# 变更后:

地下室一层平面图

- 变化1: Y-E/1~Y-D交Z-19~Z-23轴坡道增设盖板, 导致面积增加22.238平方米。
- 变化2: D-W~Y-D交Z-23轴排风机房及楼梯取消, 墙体往Y-1轴方向位移2.7米, 导致面积减少20.785平方米。
- 变化3: Z-V交Z-23轴楼梯往Z-A轴方向位移2.45米, 并延伸出地面2.55米形成室外梯, 导致面积增加2.295平方米。
- 变化4: Z-U~Z-A交Z-23轴外形改变, 导致面积增加67.583平方米。
- 变化5: Z-K~Z-A交Z-1~Z-10轴区域取消生活水泵房, 增设走道, 值班室, 充电桩配电房; 消防水池, 消防水泵房, 排风机房所在位置及外观改变。
- 变化6: Z-A交Z-1轴墙体外形改变, 导致面积增加1.689平方米。
- 变化7: Y-A/2~Z-A交D-5~Z-1轴增设坡道, 墙体外形改变, 导致面积减少1.414平方米。
- 变化8: Y-A/2~D-A交D-5轴有线电视机房、电讯机房取消。
- 变化9: Y-A/2~Y-B交Y-1/01~Y-1轴区域功能及墙体开门改变。
- 变化10: Y-A/2~Y-B交Y-1/01轴楼梯外墙增厚并往Z-A轴方向延伸出地面7.00米形成室外梯, 导致面积增加23.292平方米。
- 变化11: Y-5~Y-7交Y-E/1轴简易洗手间取消, 扩散室及消毒通道墙体改变。
- 变化12: Z-W~Z-F交D-5~Z-1轴坡道下方区域四周墙体封堵, 在坡道下方形成结构空腔, 面积减少52.359平方米。
- 变化13: 增设电梯、电梯厅及配电间。
- 变化14: 车位位置和个数产生变化, 变化后普通车位82个, 微型车位16个。
- 变化15: 结构柱剪力墙结建不一致, 导致现场与审批图不一致。

十-十六层平面图

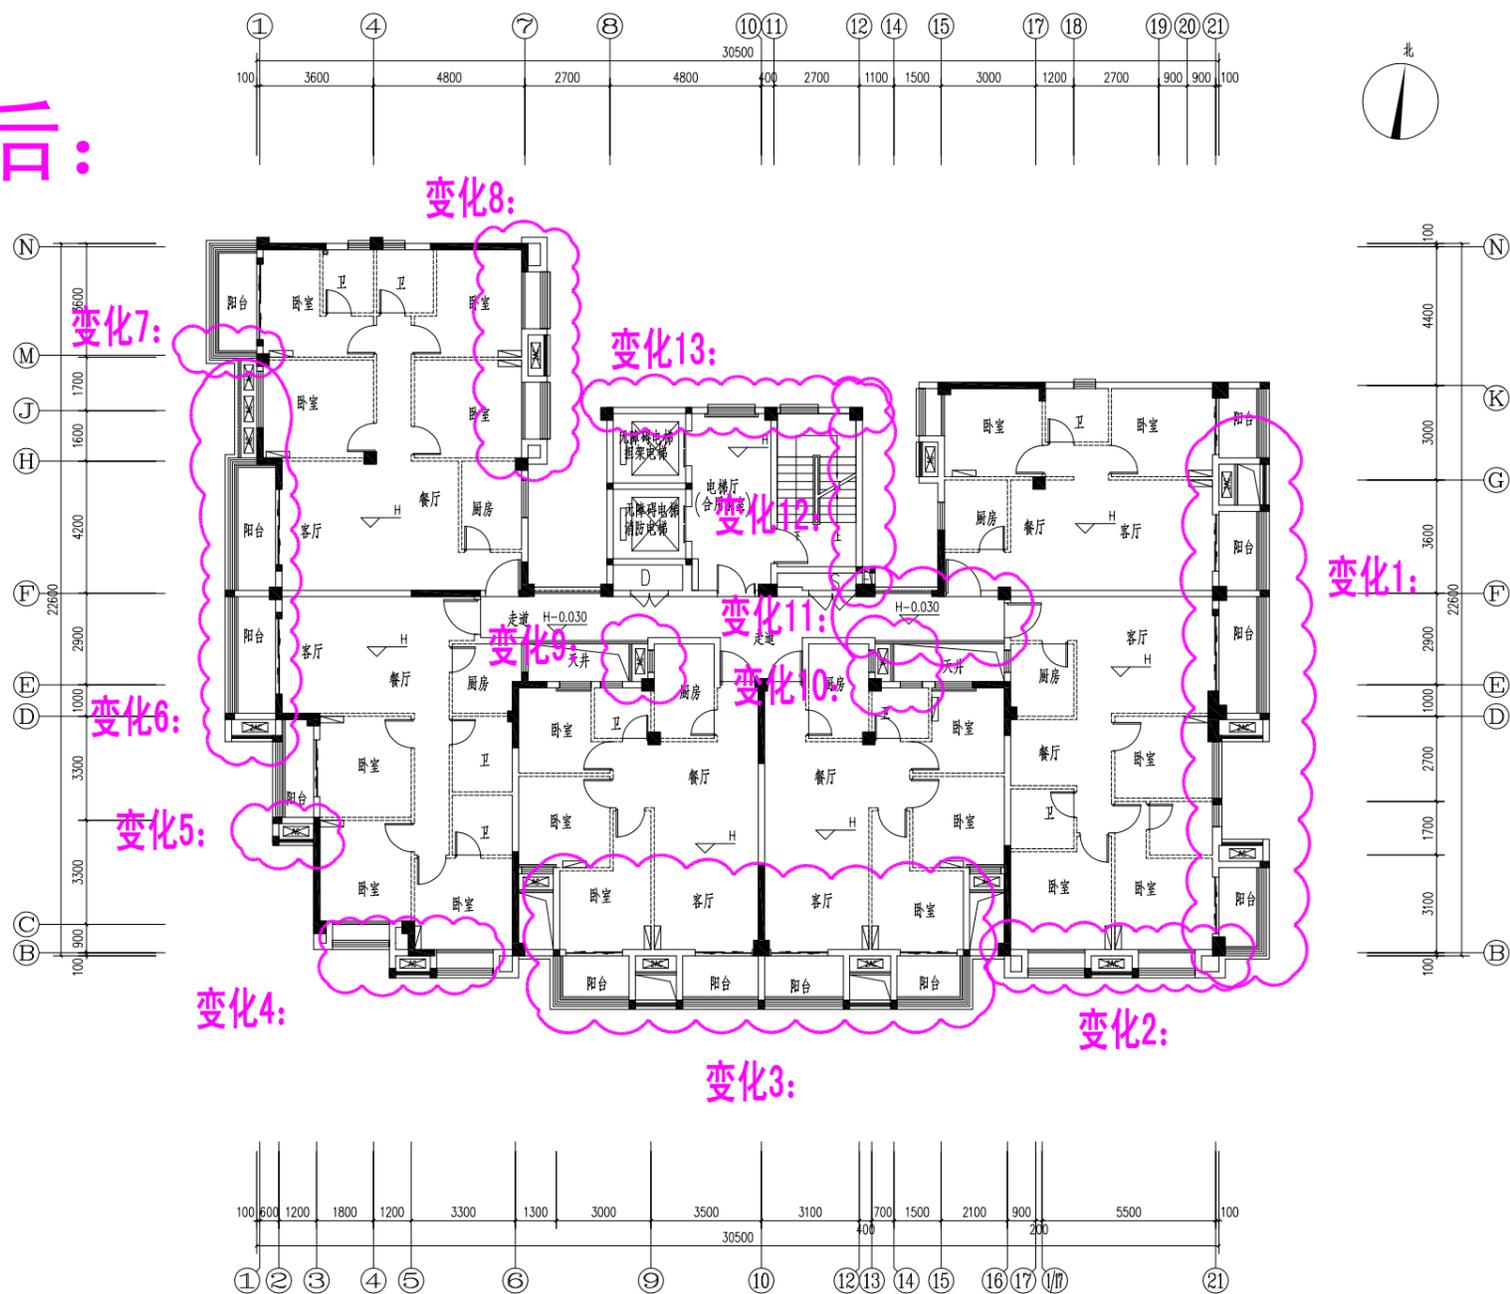
- 变化1: 21交K~B轴阳台底板调整, 阳台外形改变, 空调板形状相应调整, 面积减少0.333平方米。
- 变化2: 16~21交B轴空调板、飘窗、造型调整。
- 变化3: 6~16交B轴阳台底板调整, 两侧卧室墙体分别往1轴和23轴方向位移0.1米, 空调板相应调整, 面积减少1.00平方米。
- 变化4: 3~6交B~C轴空调板、飘窗、造型调整。
- 变化5: 3交1/C~C轴阳台底板往V轴方向缩短0.1米, 空调板形状相应改变, 面积减少0.060平方米。
- 变化6: 2交1/C~M轴空调板调整。
- 变化7: 2交M轴阳台底板往A轴方向增大0.1米, 面积增大0.075平方米。
- 变化8: 6交N~H轴空调板、飘窗、造型调整。
- 变化9: 9交E轴厨房墙体往23轴方向位移0.2米, 空调板相应调整, 天井增大, 面积减少0.220平方米。
- 变化10: 13交E轴厨房墙体往1轴方向位移0.2米, 17交E轴厨房墙体往23轴方向位移0.3米, 空调板相应调整, 天井增大, 面积减少0.580平方米。
- 变化11: 12~16交E~F轴走道墙体往V轴和A轴增大0.1米, 面积增大0.590平方米。
- 变化12: 13交J~F轴墙体往23轴方向位移0.1米并增设风井, 楼梯间位置相应调整, 面积增大0.790平方米。
- 变化13: 9~13交J轴墙体往V轴方向位移0.1米, 面积增大0.750平方米。
- 变化14: 结构柱及剪力墙调整, 导致面积增大0.065平方米。

屋面层平面图

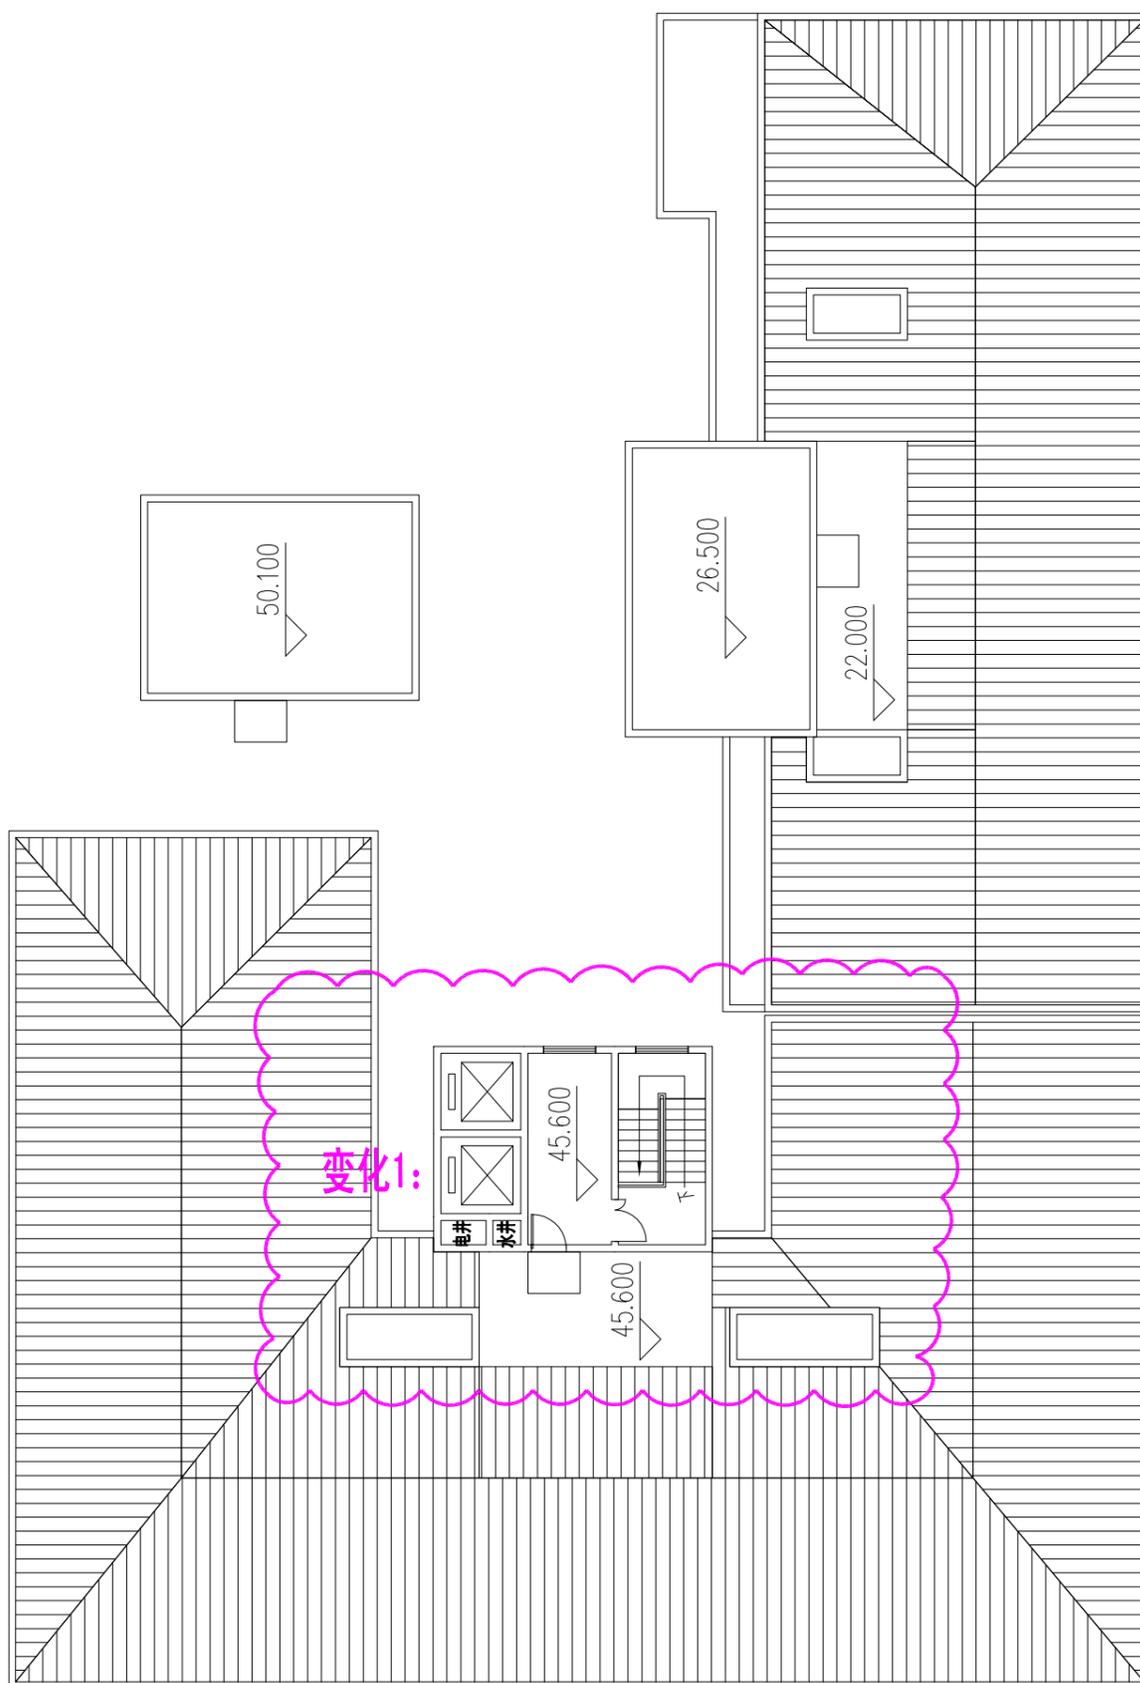
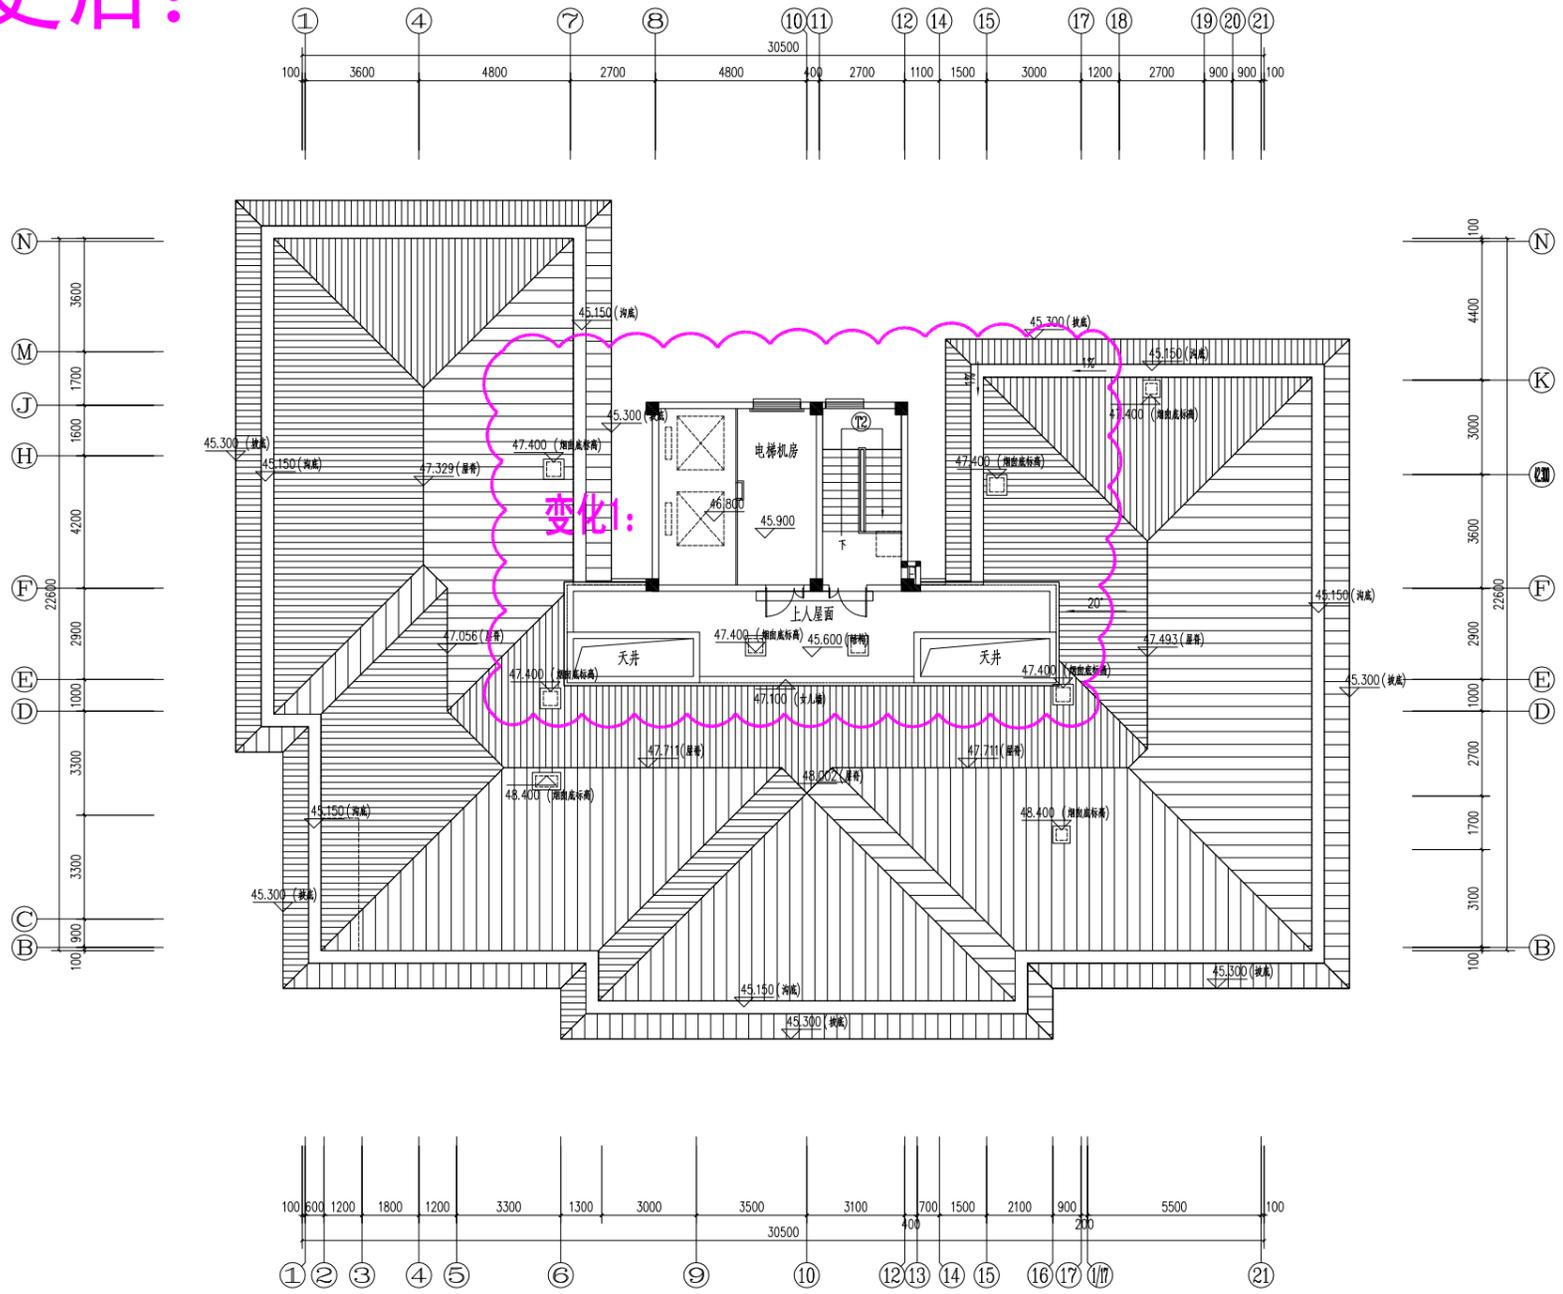
变化1: 上人屋面范围调整, 电梯机房及楼梯间, 结构柱对应标准层相应调整, 增设风井, 导致面积增大1.940平方米。  
 变化2: 坡屋面造型调整。
